Byggnadsnämnden

## **RÄVEN 1 (SKOGSVIKSVÄGEN 73)**

### **Ansökan om bygglov för utvändig ändring av enbostadshus**

Bildtext: Ursprungsritningar 1933

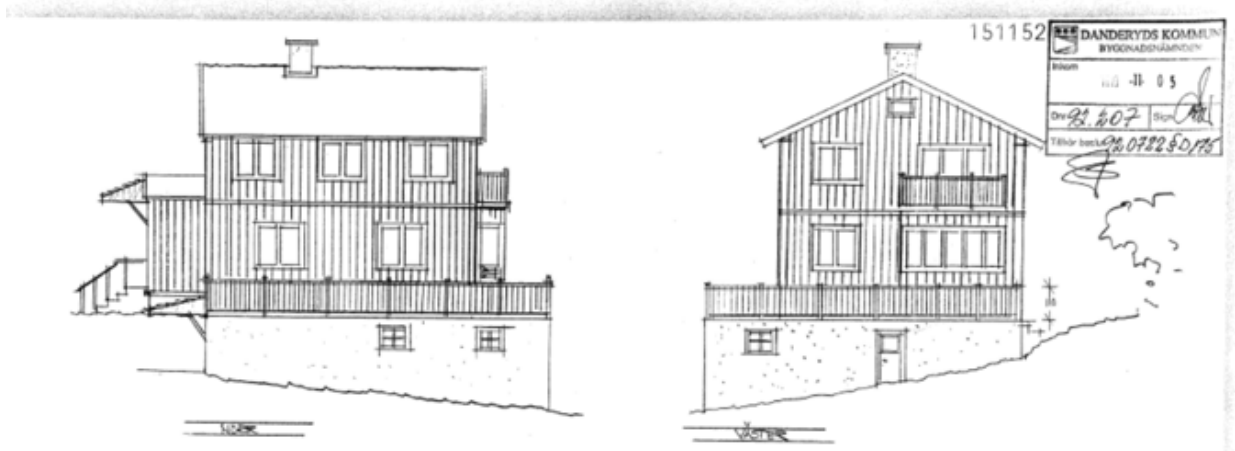
Aktuell huvudbyggnad uppfördes 1933. En typisk villa från tiden med enkel slätputsad fasad, troligen med en ljusare färgsättning såsom vit eller ljus grå, tvåluftsönster och ett flackt sadeltak med liten takfot. En kvardröjande klassicism kan anas i de symmetriskt placerade fönstren.
